訂正のお願い

2020.6 株式会社自研センター

*No.J-792 トヨタ プリウスPHV (ZVW52系) 2017年6月を下記の通り訂正いたします。

P.20 B020

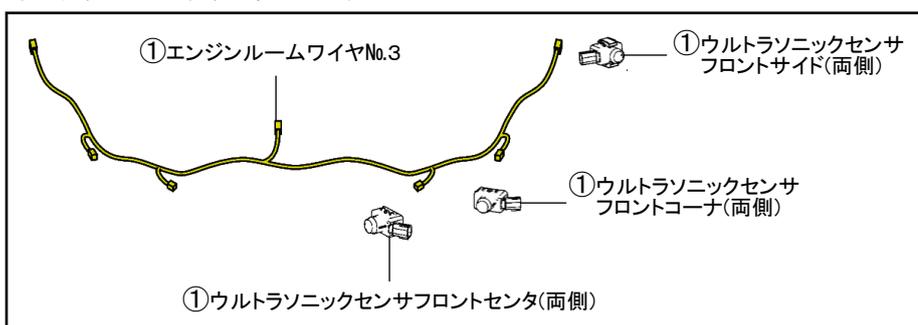
指数テーブル欄の一部に追加および変更があったため、該当ページを差替え願います。

B020	
割増項目	
フロンガス回収・再使用	
<u>0.70増</u>	取外し状態
	—
	(含)作業および部品
	—
クーラガスチャージ	
0.70増	取外し状態
	—
<u>0.80増</u>	(含)作業および部品
	—
<ul style="list-style-type: none"> ・両側フロントバンパエクステンション脱着は、両側フロントバンパエクステンションおよびラジエータグリルサブ Assyを一体で脱着する作業 ・片側フロントバンパエクステンション取替は、両側フロントバンパエクステンションおよびラジエータグリルサブ Assyを一体で脱着し、片側のフロントバンパエクステンションを取替える作業 ・両側フロントバンパエクステンション取替は、両側フロントバンパエクステンションおよびラジエータグリルサブ Assyを一体で脱着し、各部品を取替える作業 ・フロントバンパラインホースメントサブ Assy取外しにはクーラリフリザラントディスチャージホースNo.1の脱着が必要、指数はこれを含んで作成 ・クーラガスチャージ0.70増<u>0.80増</u>は、フロントバンパラインホースメントサブ Assyを含む作業項目に使用する ・クーラガスチャージは、<u>充てんモード移行作業と中間差圧弁状態判定を含んでの作業</u> ・[除]フロンガス代

B020	
割増項目	
フロンガス回収・再使用	
0.70増	取外し状態
	—
	(含)作業および部品
	—
クーラガスチャージ	
0.80増	取外し状態
	—
	(含)作業および部品
	—
ミリメータウェーブレーダセンサAssy	
0.10増	取外し状態
	—
	(含)作業および部品
	—
インテリジェントクリアランスソナー	
0.40増	取外し状態
	—
	(含)作業および部品
	<ul style="list-style-type: none"> ・両側ウルトラソニックセンサフロントコーナ ・両側ウルトラソニックセンサフロントセンタ ・両側ウルトラソニックセンサフロントサイド ・エンジンルームワイヤNo.3
<ul style="list-style-type: none"> ・両側フロントバンパエクステンション脱着は、両側フロントバンパエクステンションおよびラジエータグリルサブAssyを一体で脱着する作業 ・片側フロントバンパエクステンション取替は、両側フロントバンパエクステンションおよびラジエータグリルサブAssyを一体で脱着し、片側のフロントバンパエクステンションを取替える作業 ・両側フロントバンパエクステンション取替は、両側フロントバンパエクステンションおよびラジエータグリルサブAssyを一体で脱着し、各部品を取替える作業 ・フロントバンパラインホースメントサブAssy取外しにはクーラリフリザラントディスチャージホースNo.1の脱着が必要、指数はこれを含んで作成 ・クーラガスチャージ0.80増は、フロントバンパラインホースメントサブAssyを含む作業項目に使用する ・クーラガスチャージは、充てんモード移行作業と中間差圧弁状態判定を含んでの作業 ・[除]フロンガス代

P.183.184 ボデー寸法図

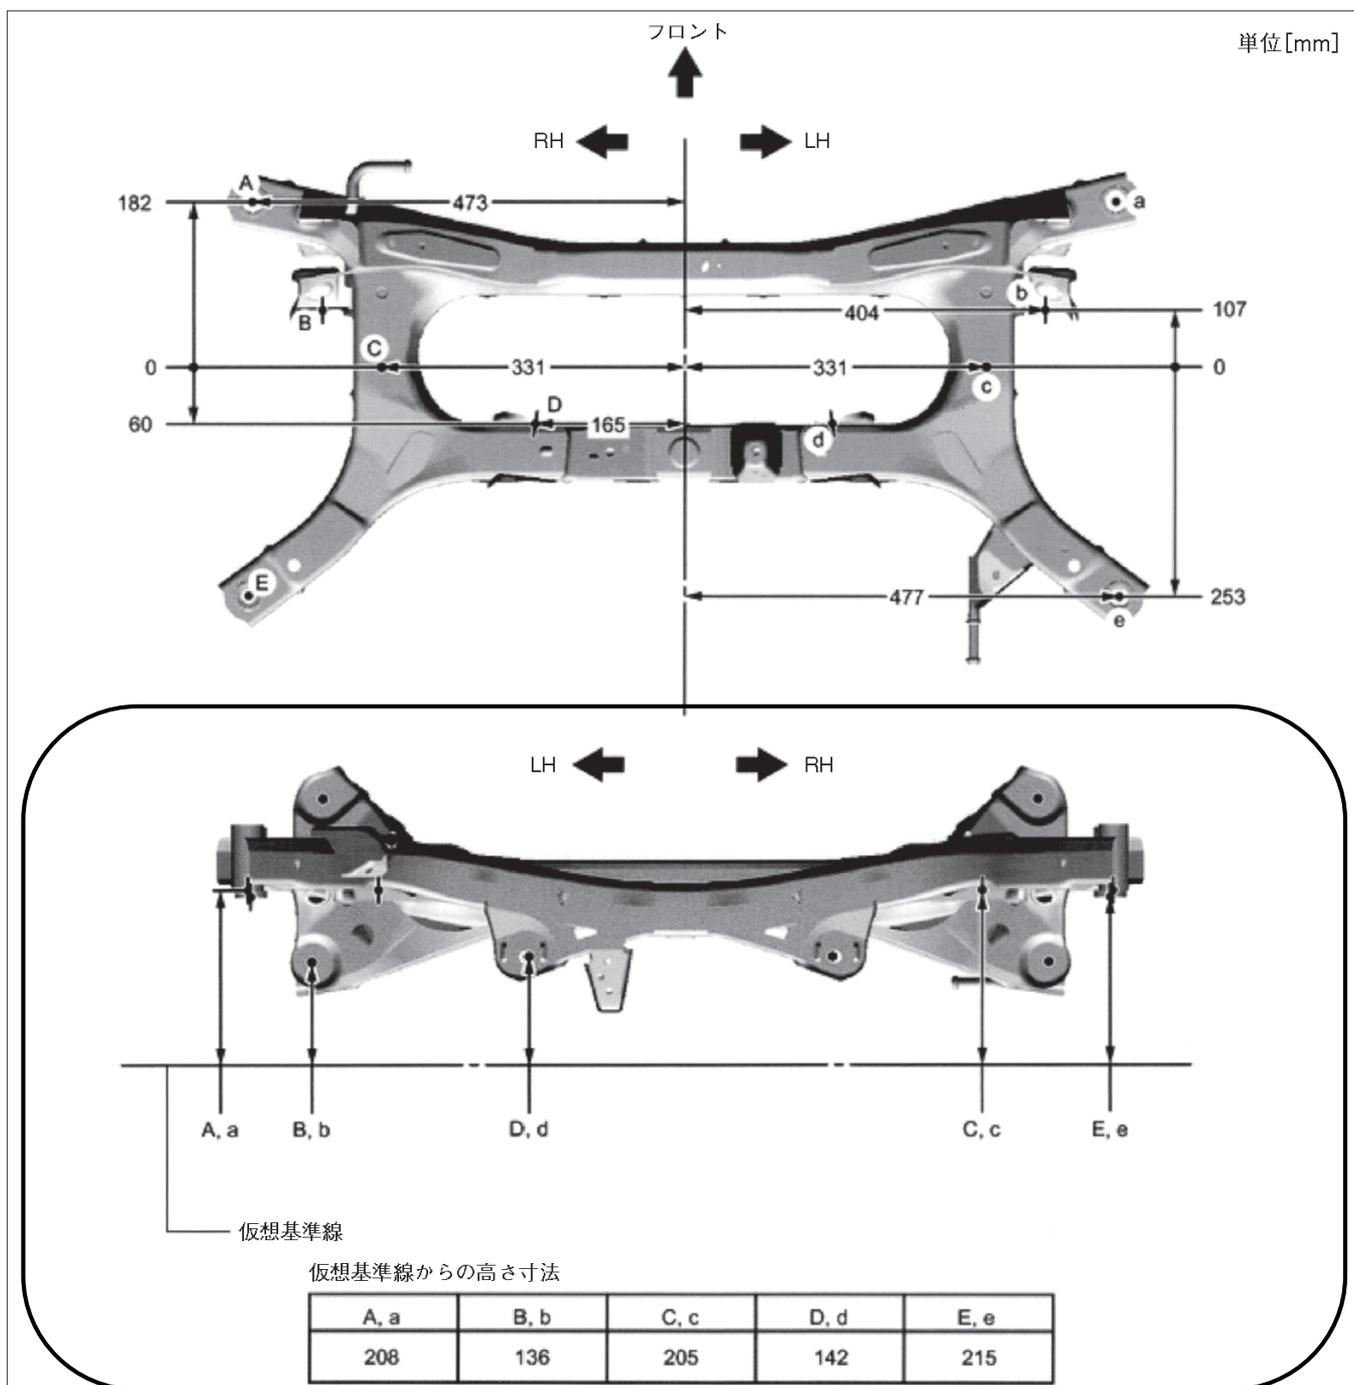
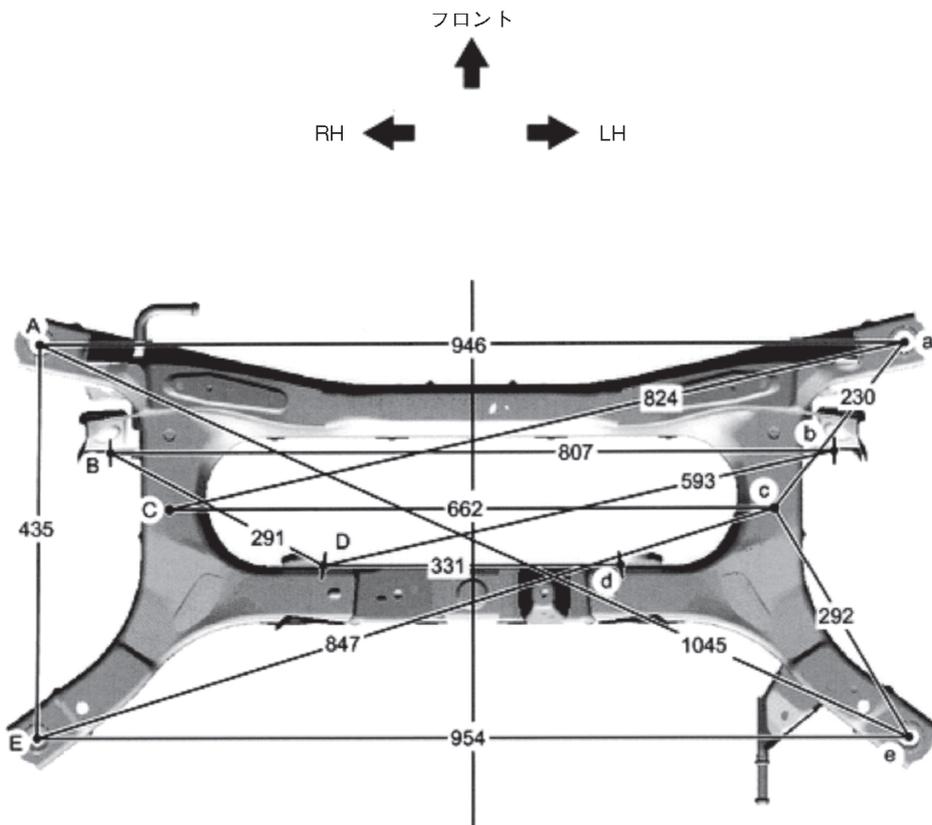
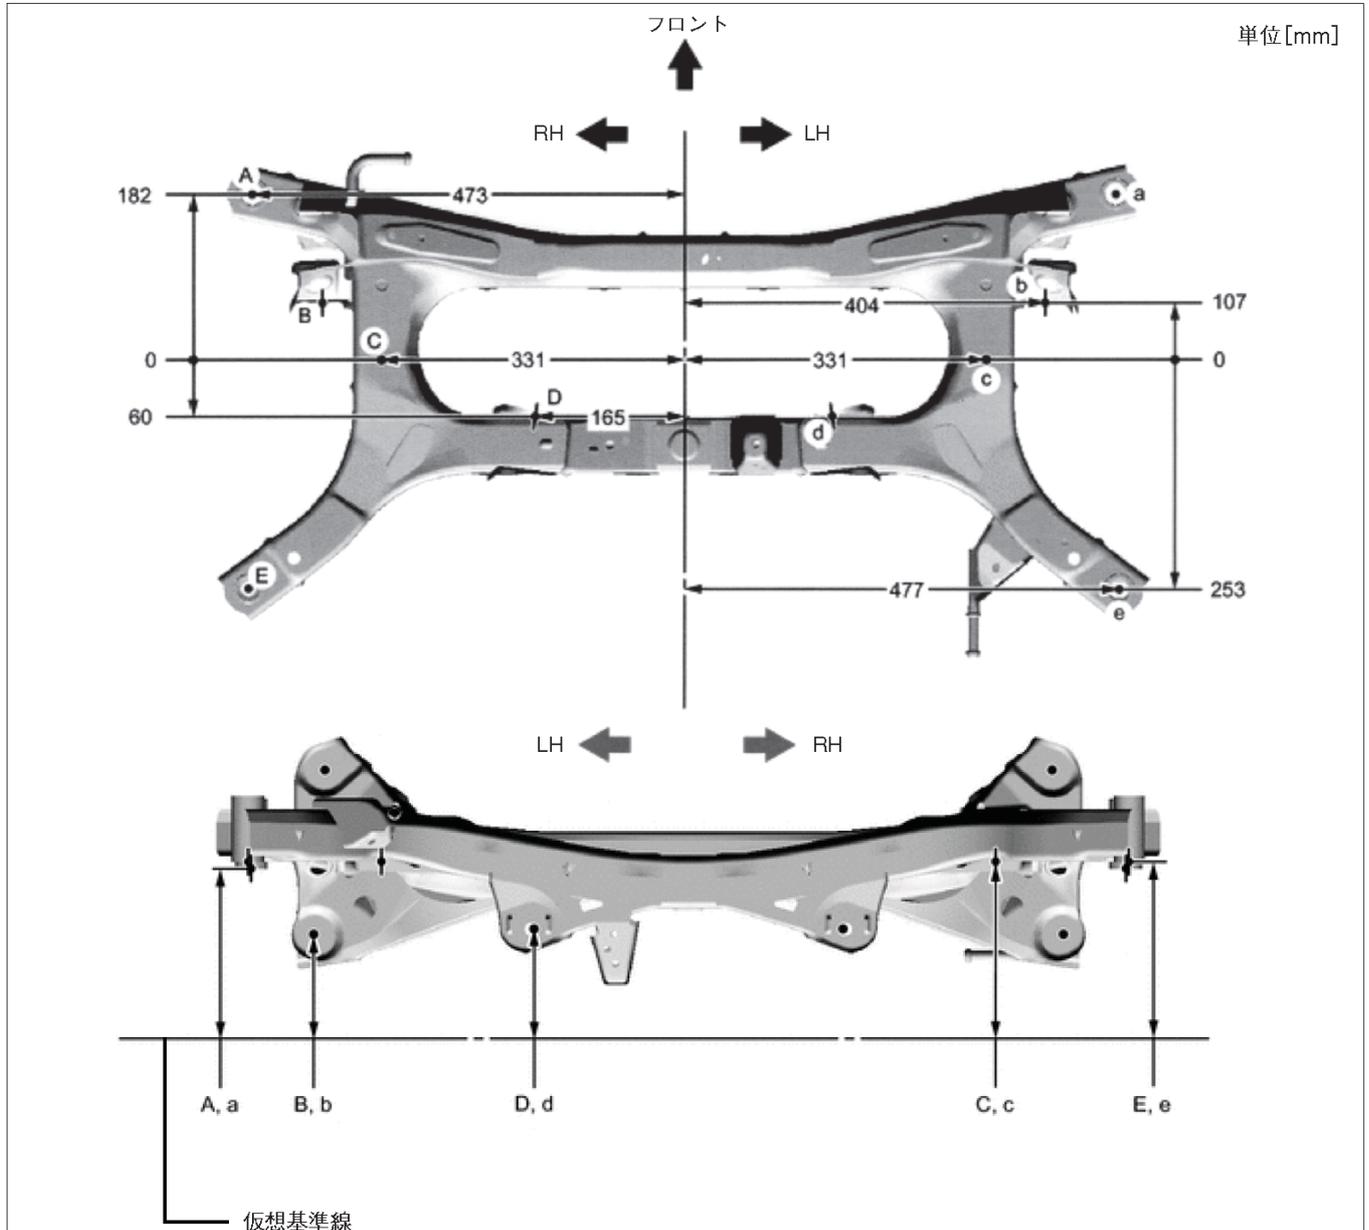
メーカー資料の訂正に伴いボデー寸法図を訂正いたしましたので該当ページを差替え願います。

P183 ○:訂正箇所

ポイント記号	名称	穴径
A, a	リヤサスペンションメンバ取り付け穴	φ 24
B, b	リヤサスペンション No.1 ローアーム取り付け穴	φ 12.2
C, c	スタビライザブラケット取り付けナット	M12 ナット
D, d	リヤサスペンション No.2 ローアーム取り付け穴	23.1 × 14.2
E, e	リヤサスペンションメンバ取り付け穴	φ 24

ポイント記号	名称	穴径
A, a	リヤサスペンションメンバ取り付け穴	φ 24
B, b	リヤサスペンションNo.1 ロワアーム取り付け穴	φ 12.2
C, c	スタビライザブラケット取り付けナット	M12 ナット
D, d	リヤサスペンションNo.2 ロワアーム取り付け穴	23.1 × 14.2
E, e	リヤサスペンションメンバ取り付け穴	φ 24

P.23 B040

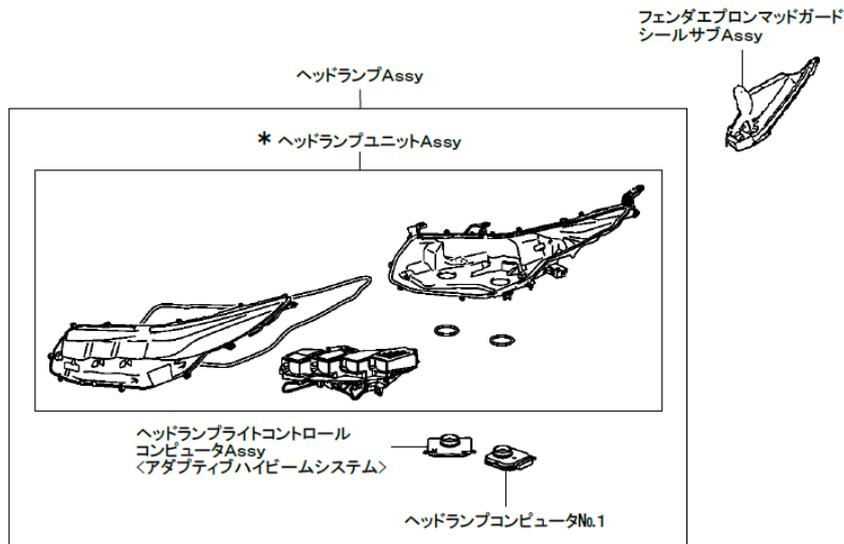
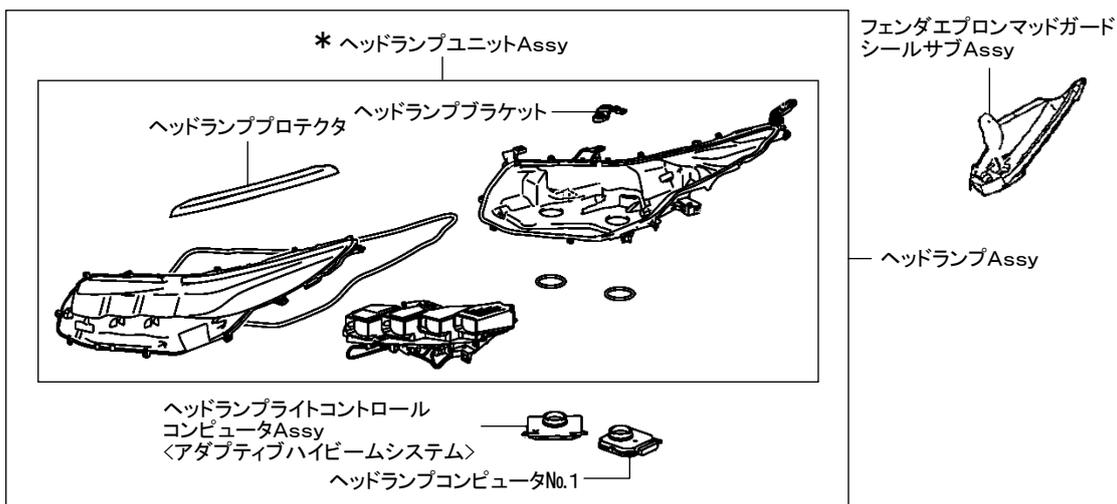
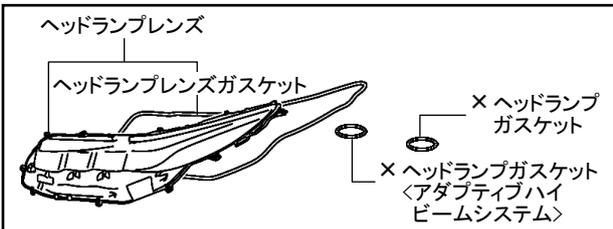
割増項目「片側ヘッドランプレンズ取替」が追加設定されましたので、該当ページを差替え願います。

片側ヘッドランプレンズ取替

0.90増	取外し状態
	—
	(含)作業および部品
	<ul style="list-style-type: none"> ヘッドランプガasket取替 ヘッドランプコンピュータNo.1脱着 <ul style="list-style-type: none"> ヘッドランプブラケット脱着 ヘッドランププロテクタ

アダプティブハイ ビームシステム 1.00増	取外し状態
	—
	(含)作業および部品
	<ul style="list-style-type: none"> 両側ヘッドランプガasket取替 両側ヘッドランプコンピュータNo.1脱着 両側ヘッドランプブラケット脱着 <ul style="list-style-type: none"> ヘッドランププロテクタ ヘッドランプライトコントロールコンピュータAssy脱着
